**VIEŠOJO PIRKIMO
„RESPUBLIKINĖS VILNIAUS UNIVERSITETINĖS LIGONINĖS PASTATO-
OPERACINIŲ BLOKO, ESANČIO ŠILTNAMEIŲ G.29, VILNIUJE, RANGOS DARBAI
(NR. 9888)“
SĄLYGŲ PAAIŠKINIMAI**

2025-07-17 CVP IS pranešimas Nr.284750

STOGO DETALĖ ST-2 (M 1:10)
(ESAMO STOGO APŠILTINIMAS)

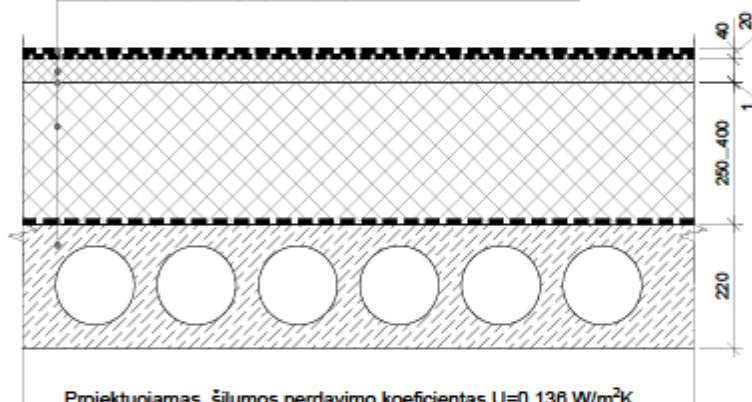
Statinio architektūros dalyje numatyta nuardyti stogo dangos visus sluoksnius iki perdangos, tačiau pagal statinio konstrukcijų dalį ir pateiktas detales galima suprasti, kad esama stogo danga nėra demontuojama ir ant jos papildomai įrengiama 200 mm EPS, difuzinė plėvelė, kieta vata 40 mm ir 2 sl. bituminės dangos. Ar reikia vertinti esamo stogo dangos nuardymą iki denginio plokštės? Ar esama danga lieka ir ant jos įrengiami papildomi sluoksniai pagal ST-2 detalę nuo raudonai pažymėtos vietos į viršų?

- Numatoma koreguoti nuolydžius keramzitu, ar numatyta įrengti naujai sluoksnį iš EPS? (Randu informacijos apie “nuolydžių performavimą”).

- Kokia vata numatyta stogo viršutiniam sluoksniui / parapetams, 50 kPa?

+ pastebėjimas, kad ST-1 detalėje EPS sluoksnis nesutampa.

Sena stogo danga ardoma pilna apimtimi. Rangovas turi vadovautis TP (techninio projekto) SA dalies aiškinamuoju raštu (10 psl. „Perdangos ir stogas“) ir pateikiama patikslinta stogo įrengimo detale:

Rangovas turi vadovautis TP (techninio projekto) SA dalies aiškinamuoju raštu (10 psl. „Perdangos ir stogas“) ir pateikiama patikslinta stogo įrengimo detalė:

Viršutinis bituminės dangos sluoksnis Bipol XL EKP
Apatinis bituminės dangos sluoksnis Unifleks EMP
Kietą nedegi mineralinę vatą, $\rho=240 \text{ kg/m}^3$,
 $\lambda=0.038 \text{ W/mK}$ 40 mm
Difuzinė plėvelė
Šilumos izoliacija EPS 80 250-400 mm
Garo izoliacija
Kiaurymėta gamyklinė g/b perdangos plokštė 220 mm

Esama stogo danga pilnai keičiama nauja pagal detalę ST-2

Naujos stogo dangos nuolydis turi būti apie 3%. Tikslinama darbo projekto metu, detaliai įvertinus esamo stogo ir stogo elementų (šachtų, kaminėlių, inž. įrenginių ir kt.) išdėstymą.
